Aménagement  
de la desserte de  
**DIGNE-LES-BAINS**  
par la **RN85**

DESSERTE DE DIGNE LES BAINS PAR LA RN85 ENTRE DIGNE LES BAINS ET MALIJAI

## DEMANDE D'AUTORISATION ENVIRONNEMENTALE

PIECE K – MEMOIRE EN REPONSE A LA DEMANDE DE COMPLEMENTS DU 5 OCTOBRE 2022

## C.9. IMPACTS ET COMPENSATIONS ZONES HUMIDES

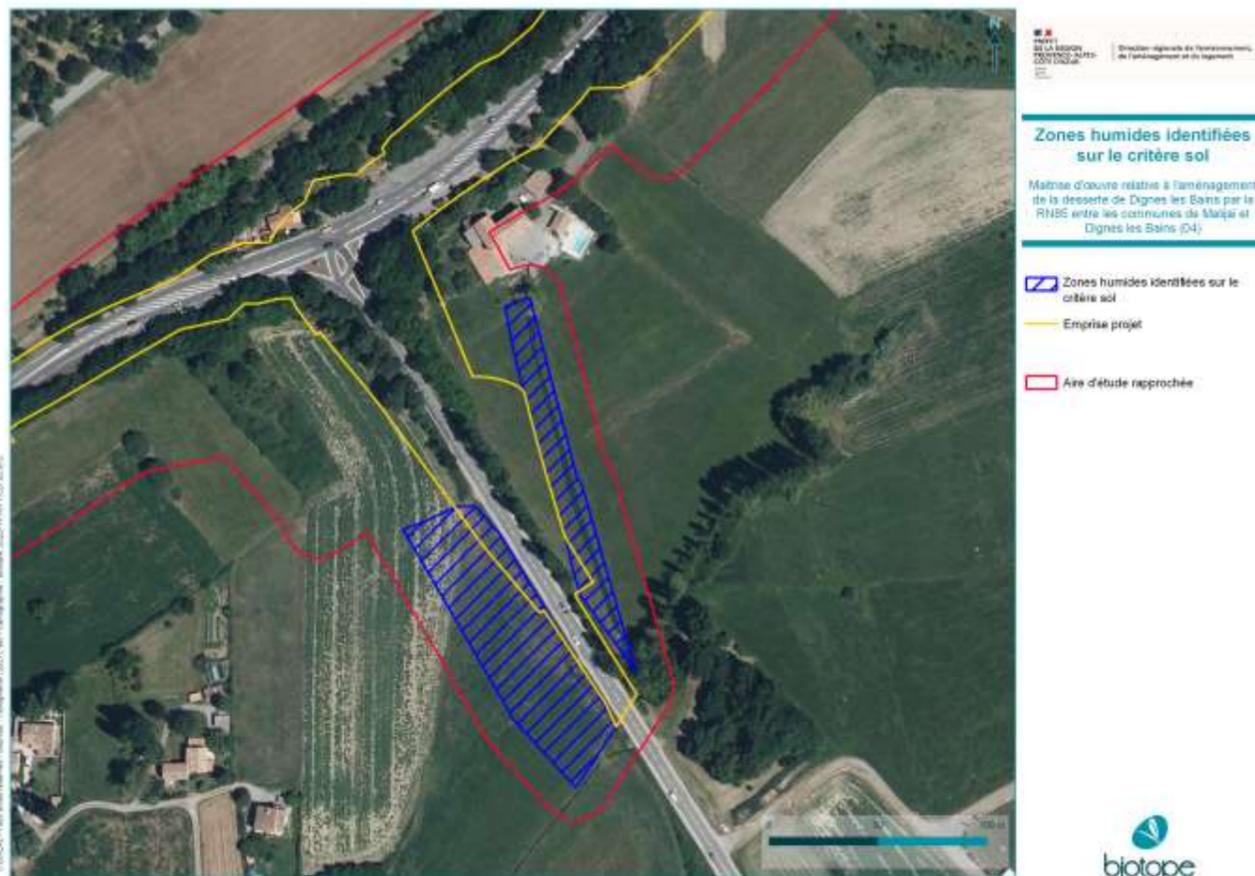
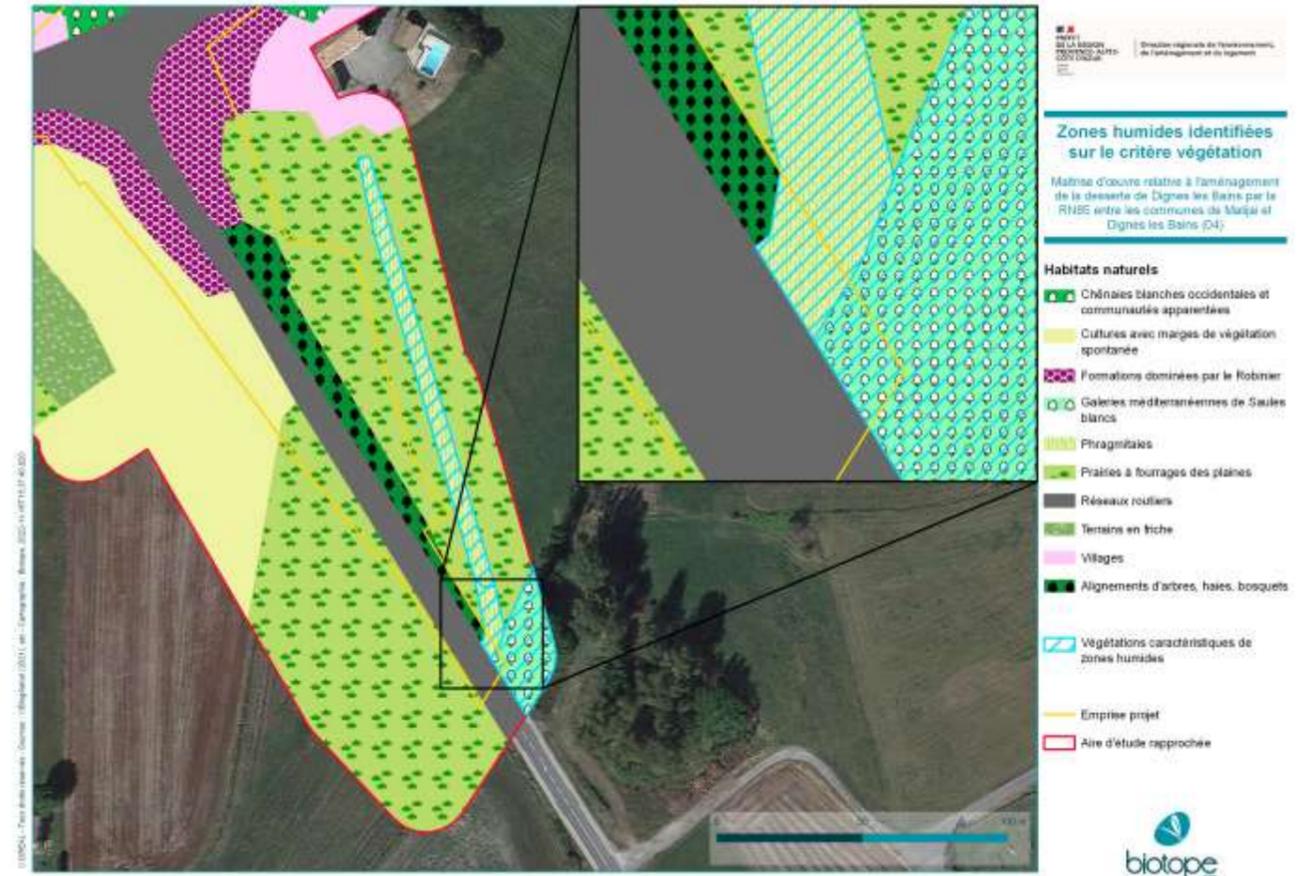
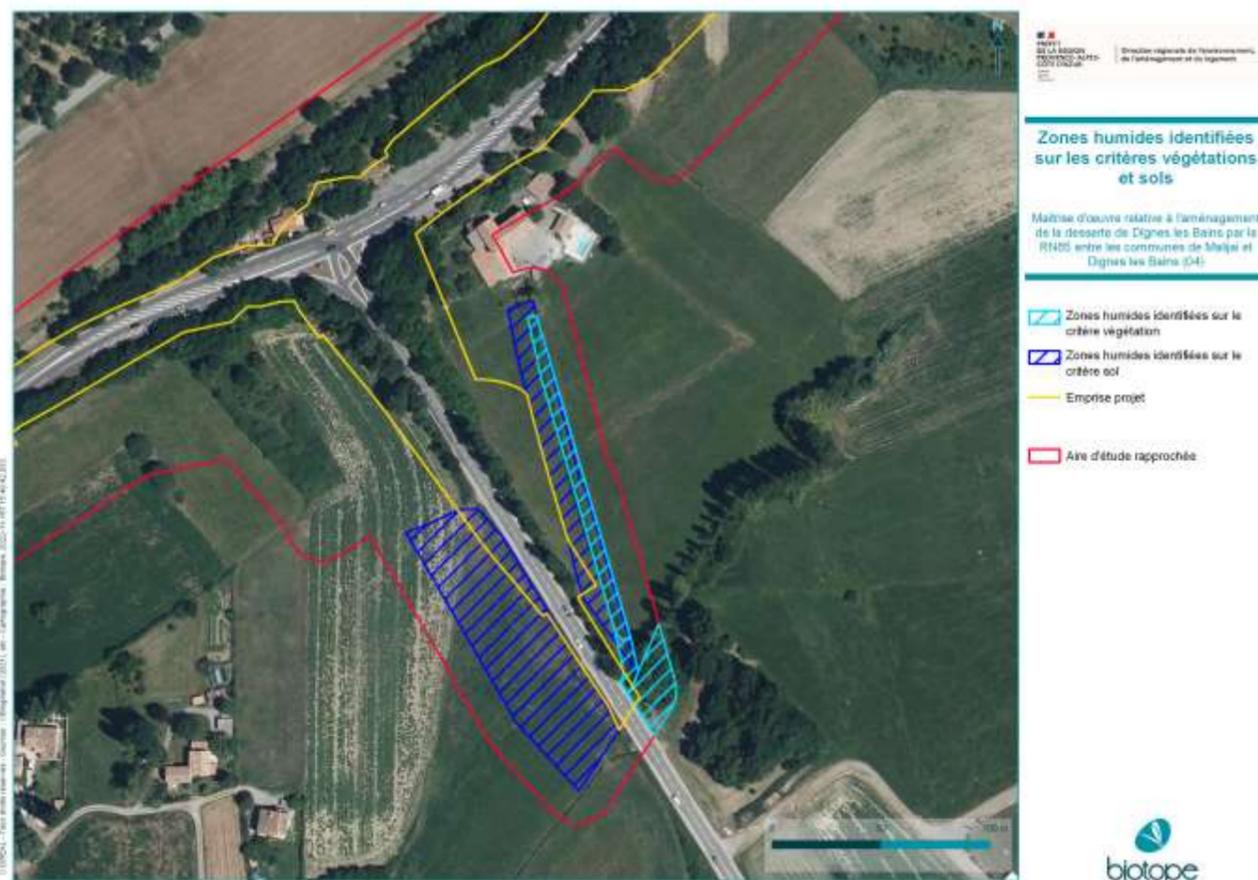
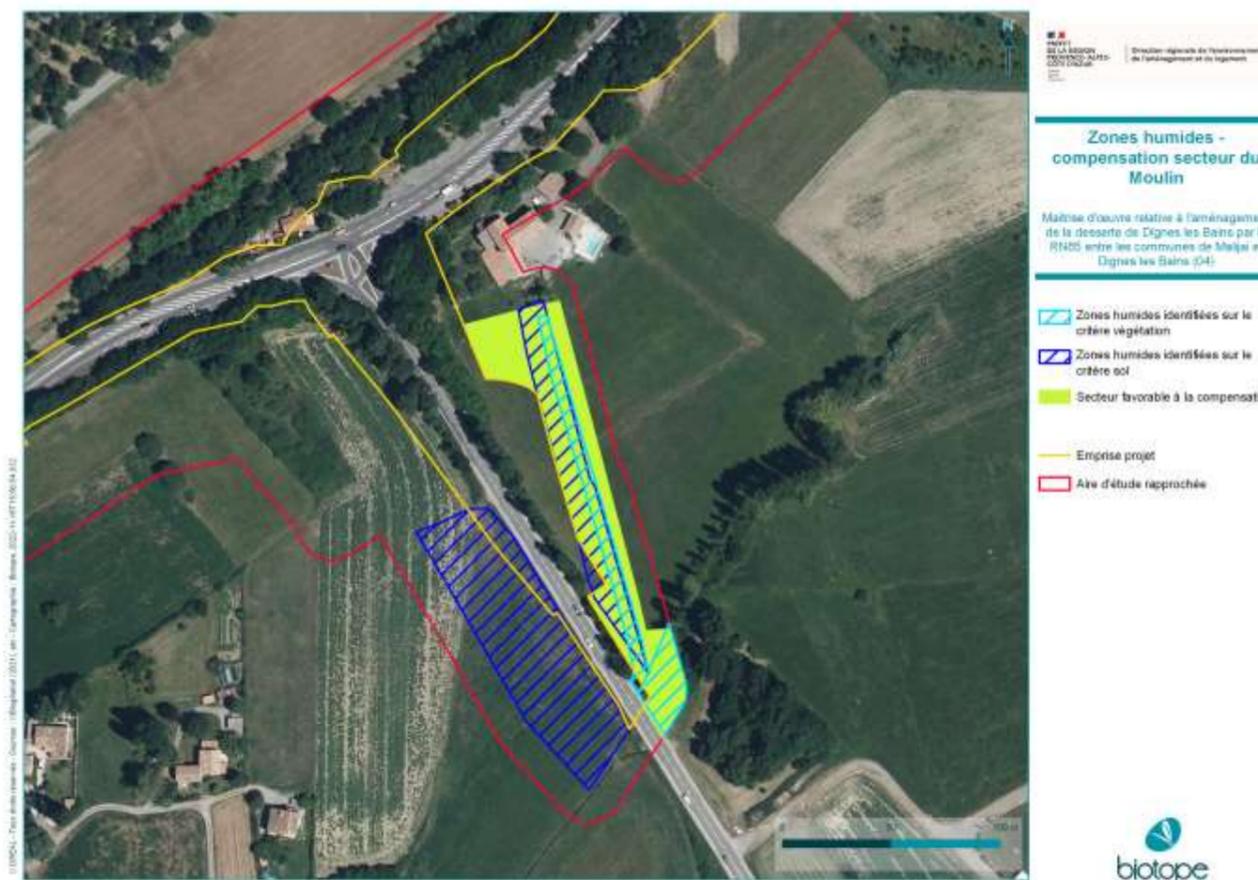
<p>Il n'y a pas de mesure compensatoire proposée en faveur des ZH, alors que 0.11 ha est impacté (dossier incomplet). Ces mesures compensatoires devront porter, pour 1ère partie de compensation, sur des prairies humides dégradées et non pas sur des adous comme proposé dans le dossier afin de respecter le principe de compensation à milieux équivalents</p>	<p>Ci-dessous un rappel des surfaces intersectées par les emprises travaux et des surfaces impactées après mise en œuvre des mesures d'évitement et de réduction :</p> <p><b>Au total, 6484 m<sup>2</sup> de zones humides sont intersectées par les emprises travaux</b></p> <ul style="list-style-type: none"> <li>- 5 973,8 m<sup>2</sup> de zones humides sur critère flore-habitat dont 1 321: <ul style="list-style-type: none"> <li>o 5504,1 m<sup>2</sup> de l'habitat « Galeries méditerranéennes de Saules blancs »</li> <li>o 444,9 m<sup>2</sup> de l'habitat « Lits de graviers méditerranéens »</li> <li>o 24,8 m<sup>2</sup> de l'habitat « Phragmitaies »</li> </ul> </li> <li>- 511,2 m<sup>2</sup> d'habitats humides sur critère pédologique</li> </ul> <p><b>Surfaces impactées après mise en œuvre des mesures d'évitement et de réduction (1832,7 m<sup>2</sup>)<sup>1</sup> :</b></p> <ul style="list-style-type: none"> <li>- 1321,4 m<sup>2</sup> de zones humides sur critère flore-habitat : <ul style="list-style-type: none"> <li>o 851,9 m<sup>2</sup> de l'habitat « Galeries méditerranéennes de Saules blancs »</li> <li>o 444,9 m<sup>2</sup> de l'habitat « Lits de graviers méditerranéens »</li> <li>o 24,8 m<sup>2</sup> de l'habitat « Phragmitaies »</li> </ul> </li> <li>- 511,2 m<sup>2</sup> d'habitats humides sur critère pédologique</li> </ul> <p>Dans le secteur du Moulin, l'étude de SEGED a montré la présence de zones humides au regard du critère pédologique (4 800 m<sup>2</sup> à l'ouest de la route du Chaffaut et 2 100 m<sup>2</sup> à l'est de la route). <b>Les emprises du projet intersectent 511,2 m<sup>2</sup> de ces zones humides.</b> L'étude de Biotope a permis de montrer la présence de zones humides supplémentaires à l'est de la route du Chaffaut au regard du critère habitats (1025 m<sup>2</sup> de phragmitaie et 587,7 m<sup>2</sup> de galeries méditerranéennes de Saules blancs). <b>Les emprises du projet intersectent environ 47,4 m<sup>2</sup> de ces zones humides.</b></p> <p>Afin de compenser ces impacts sur les zones humides (558,6 m<sup>2</sup>), il est proposé de mettre en gestion les parcelles actuellement en culture à l'est de la route du Chaffaut dans l'objectif d'améliorer la qualité des zones humides sur les milieux dégradés mis en évidence. La méthode nationale d'évaluation des fonctions des zones humides sera mise en œuvre au droit du site afin de s'assurer de répondre aux critères de compensation définis par le SDAGE (surface compensée supérieure à 200% et équivalence des fonctionnalités) – voir détail en fin de document.</p>	<p>C.9 Impacts et compensations zones humides</p>

Concernant les surfaces classées en zone humides impactées de part et d'autre de la route du Chaffaut, nos calculs nous amènent à considérer que 558,6 m<sup>2</sup> sont impactés :

- ✓ 511,2 m<sup>2</sup> de zone humide sur critère pédologique sont impactées (zone humide sur critère pédologique en bleu et emprise travaux en jaune ci-dessous) :

- ✓ 47,4<sup>2</sup> de zones humides sur critère habitat impactées, celles-ci sont situées à l'est de la route du Chaffaut et sont concentrées sur la partie sud de l'emprise travaux du secteur.

Afin de compenser l'impact sur cet habitat, nous proposons la réalisation d'actions couplant restauration et mise en gestion sur une partie de la parcelle de compensation suivante (en vert sur la carte ci-après). Cette parcelle inclut 3 000 m<sup>2</sup> de zone humide dont 1 600m<sup>2</sup> sur le critère habitat (600m<sup>2</sup> de galerie méditerranéenne de Saules blanc et 1 000m<sup>2</sup> de phragmitaie – déterminé par Biotope) et 1 400m<sup>2</sup> de prairie humide sur critère pédologique (déterminé par SEGED).

Sur cette parcelle seront réalisées des actions couplant restauration et mise en gestion ayant pour objectif de compenser la perte de zone humide en terme surfacique à hauteur de 200% minimum pour chaque habitat impacté et à compenser intégralement la perte de fonctionnalité liée à la destruction de la zone humide. Ainsi la surface totale compensée sera d'un minimum de 1 000m<sup>2</sup> (dont au moins 50 m<sup>2</sup> de phragmitaie et 50 m<sup>2</sup> de galerie méditerranéenne de Saules blanc et 900 m<sup>2</sup> de prairie humide) mais pourra être supérieure en fonction du besoin.

**Nom : OH23**      **Etape 3/3 : Bilan des Critères de validité selon guide SETRA**

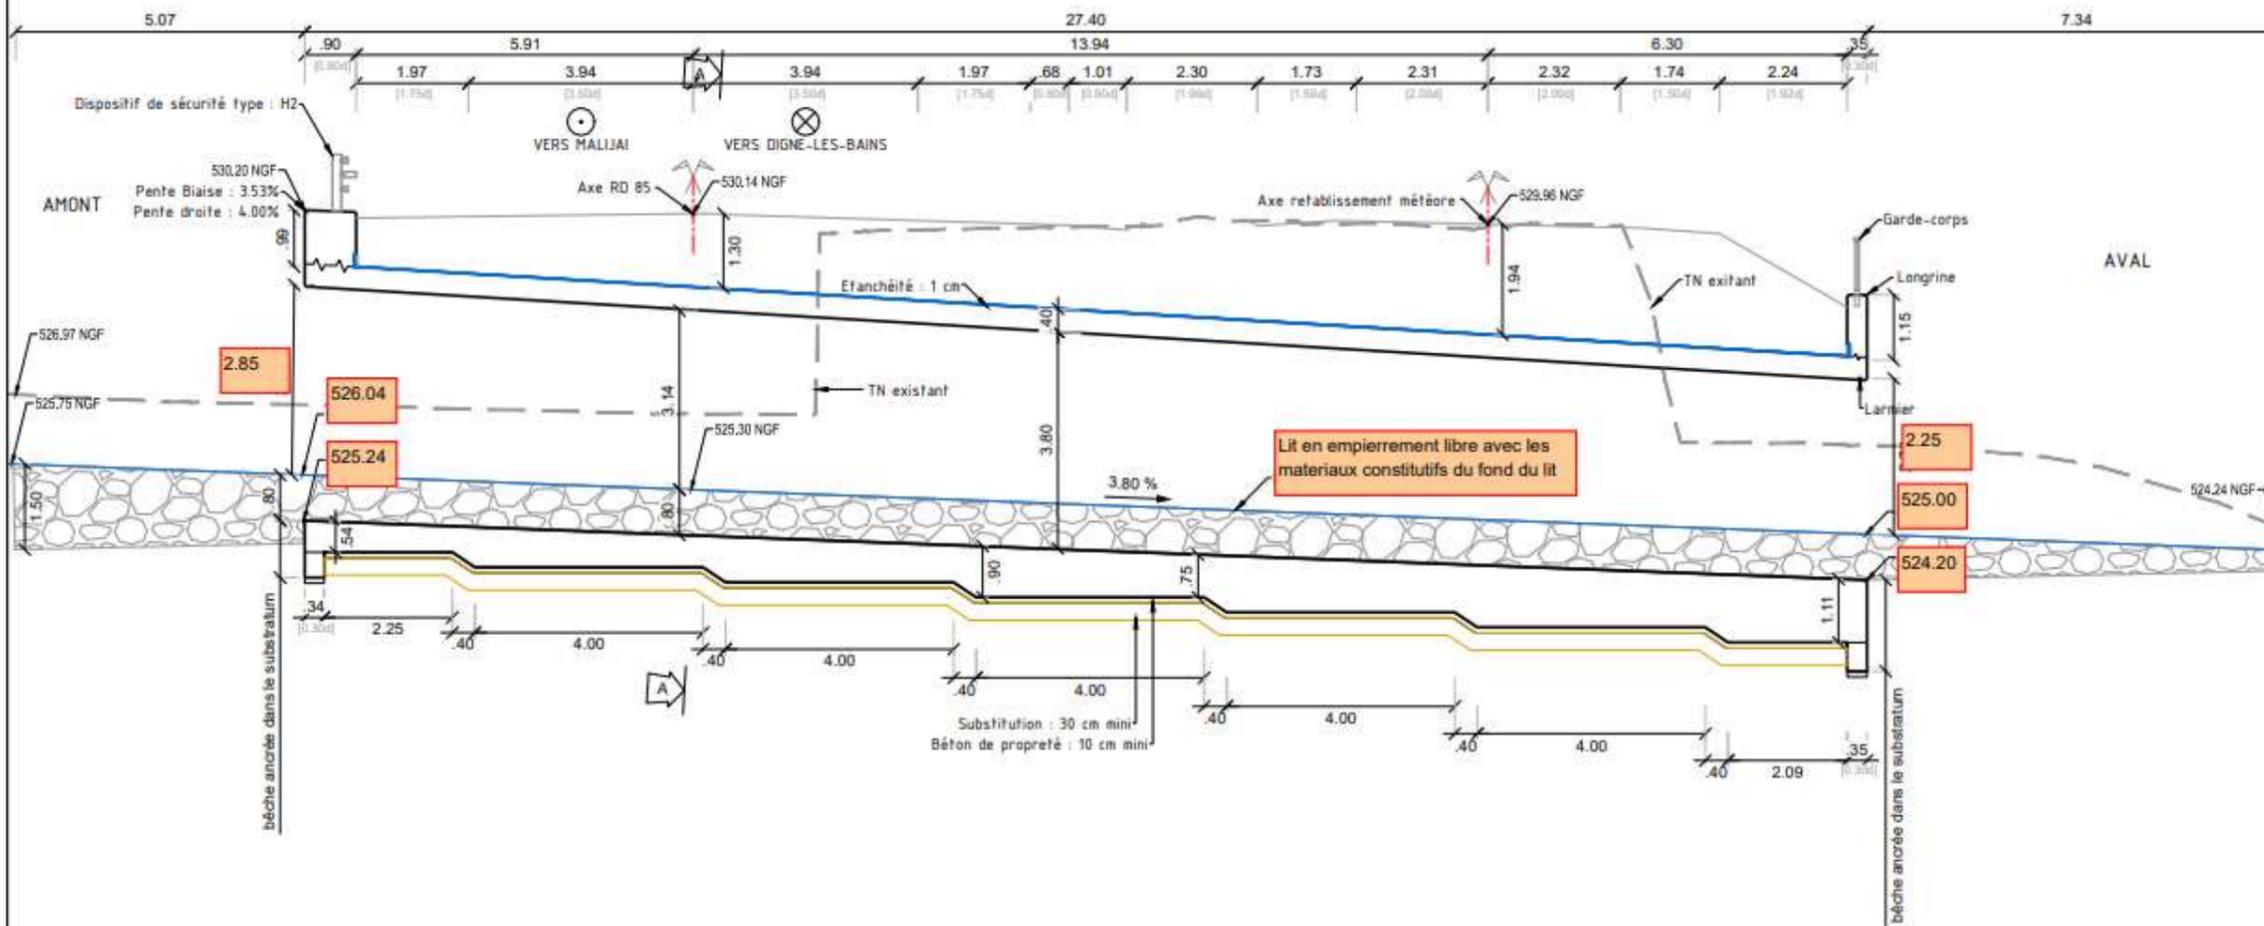
L'ouvrage situé en amont de la maison de Pays de Mallemoisson (ravin du Font de Carles) déborde de manière récurrente. Or, le projet présenté n'évoque pas son remplacement.	<p>L'ouvrage concerné est l'ouvrage intitulé OH23.</p> <p><u>Rappel du contexte</u> : Il a été recensé 44 ouvrages de rétablissement sur l'ensemble du linéaire d'étude. En concertation avec la DREAL, entre 2016 et 2019, le maître d'œuvre a dimensionné en termes hydrauliques 23 ouvrages de franchissement. Ainsi, parmi les 44 ouvrages de l'itinéraire, 21 ouvrages ne faisaient pas l'objet d'une proposition de modification. A l'époque ces 21 ouvrages n'avaient pas été jugés sensibles en termes de désordres sur les enjeux riverains, grâce notamment à une analyse des dysfonctionnements constatés par l'exploitant routier et du fait que certains d'entre eux étaient suffisamment dimensionnés pour l'occurrence centennale : il était prévu qu'ils restent en l'état.</p> <p><u>Domaine d'étude</u> : sur la base de l'étude hydrologique déjà réalisée, les dimensionnements hydrauliques des 23 ouvrages du projet initial de 2019 ont été contrôlés et validés.</p> <p>L'ouvrage OH23 fait partie des 21 ouvrages qui n'étaient pas censés faire l'objet d'une modification. A notre connaissance, la tête amont de cet ouvrage (qui conditionne la capacité hydraulique de celui-ci) est constituée par une buse Ø 800. Il y a effectivement 2 buses Ø 800 ou Ø 1000 en amont de l'OH sous la voie SNCF.</p> <p>Néanmoins, compte tenu du très faible niveau de service de l'ouvrage en termes de débit liquide (surverse pour 1,5m<sup>3</sup>/s alors que Q10 = 3,3 m<sup>3</sup>/s), il a été proposé de « revenir » à une proposition qui avait été envisagée entre 2016 et 2019 puis non retenue, à savoir : 3 buses Ø 1000 avec une pente à 2,0 % permettant le transit du débit d'occurrence centennale.</p> <p>Compte tenu des faibles enjeux locaux portés à notre connaissance au moment de l'étude, il n'a pas été jugé utile de prendre en compte le transport solide dans le dimensionnement hydraulique de cet ouvrage.</p> <p>Cf. les notes de calcul des 2 options au chapitre C10 – C11.</p>	<p>C.10 Note de dimensionnement OH23 : Option 1 avec 3 Ø 1000 et</p> <p>C.11 Note de dimensionnement OH23 : Option 2 avec cadre 1.1 x 3 m</p>

Nombre d'ouvrages                      1 u  
 Largeur débouché                      3 m  
 Hauteur de flèche                      1,10 m  
 Pente radier                              2,00 %

Critères de validité	Resultats	Limites critères de validité
✓ Occurrence centennale :	7,3 m <sup>3</sup> /s	ok
✓ Vitesse maximale de 4m/s dans l'ouvrage béton :	4,6 < 4 m/s	ok
✓ Revanche d'air d'au moins 25% de la flèche de l'ouvrage : 0,85                      1,10                      0,25 H max                      fleche                      revanche air	23% > 25%	ok
✓ Exhaussement amont réduit : ✓ au maximum 1,2 fois la flèche de l'ouvrage ✓ Ne peut excéder la côte de la chaussée moins 1m : 1,30                      1,10 Recouvrement mini      fleche	1,29 < 1,32 < 1,40	ok ok
✓ Hauteur de couverture d'au moins 1m :	1,30 > 1m	ok
